Oggetto: **invio osservazioni alla Documentazione Integrativa Volontaria progetto
Aeroporto di Milano Malpensa - Master plan 2035 – Codice Procedura 5359**

Il sottoscritto geom. **GRASSO MARCO CELESTINO**, [redacted]

AEROPORTO DI MILANO MALPENSA – MASTER PLAN 2035 – Codice Procedura 5359

Figura 181 - Possibili alternative di sviluppo per le strutture cargo

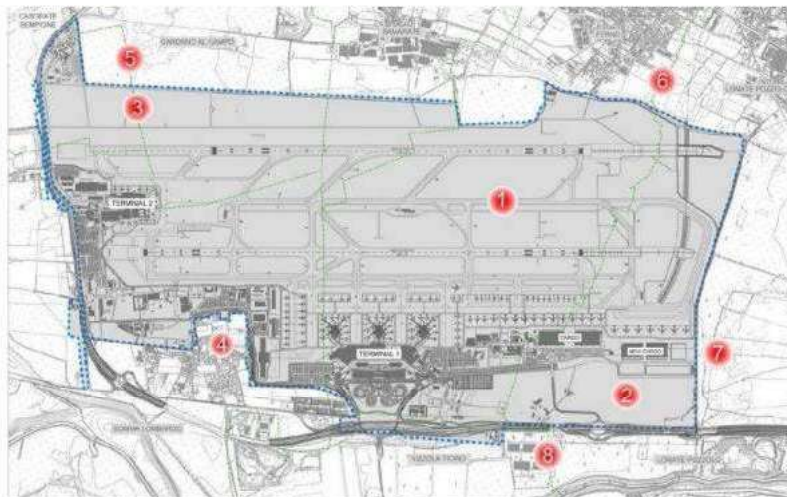
La soluzione 2) richiederebbe la realizzazione di forme di collegamento abbastanza complesse con gli esistenti piazzali di sosta aeromobili, che si troverebbero al di là degli attuali edifici cargo, ma soprattutto va ad interessare l'unica area che garantisce – nel lungo termine – la possibilità di realizzare un potenziamento delle infrastrutture di volo e che quindi si ritiene "strategicamente" indispensabile mantenere libera da nuovi insediamenti.

La realizzazione di 3 ambiti funzionali, appare incoerente con le previsioni stesse del Master Plan, ma soprattutto viene considerata compensativa rispetto al consumo di 44 ettari, ma soprattutto si scontra con le dichiarazioni fatte dall'Amministratore Delegato di SEA Brunini in occasione della Commissione Ambiente e Società Partecipate del Comune di Milano svoltasi in data 29 giugno dove la stessa zona è stata confermata come l'unica idonea a contemplare gli eventuali sviluppi infrastrutturali.

Quindi si propone una compensazione che qualora venisse realizzata con i tempi della natura (pensiamo all'ambito Formazione Forestale) sarà immediatamente cancellata per costruire la terza pista (necessaria dopo il 2035 da parte di SEA).
